軟體重要通知

SW1A 型 Automation Organizer (WindO/I-NV4、Data file manager)

圖 1-1 下載畫面

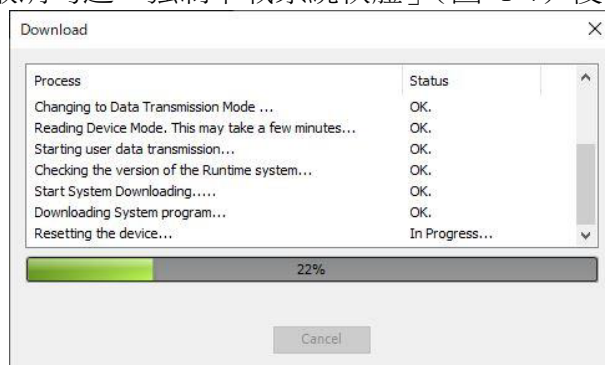
對可程式人機介面進行系統軟體及專案程式的批量下載時，系統軟體下載後原本人機介面應該自動重新設定，但是卻未重新設定且 WindO/I-NV4 的下載畫面出現了錯誤訊息。

當 WindO/I-NV4 的下載畫面進行到「重新設定中(Resetting the device...)」時(圖 1-1)，人機介面停止，螢幕燈滅，系統軟體已經下載到人機介面。請重新打開人機介面的電源，關閉錯誤訊息(圖 1-2 和 1-3)，然後取消勾選「強制下載系統軟體」(圖 1-4)後再重新下載專案程式。

請將軟體 WindO/I-NV4 升級為 2.1.0 以上的版本。

圖 2-1 以長條圖為例

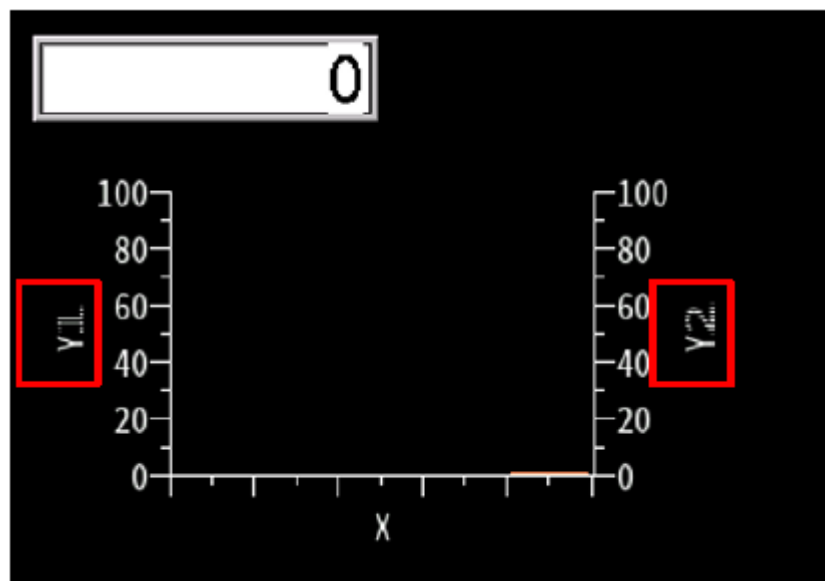
在 Simulator 功能中，如果為長條圖或折線圖的 Y 軸標籤指定 Windows 字體以外的字體，文字將無法正確顯示。

請將軟體 WindO/I-NV4 升級為 2.1.0 以上的版本。
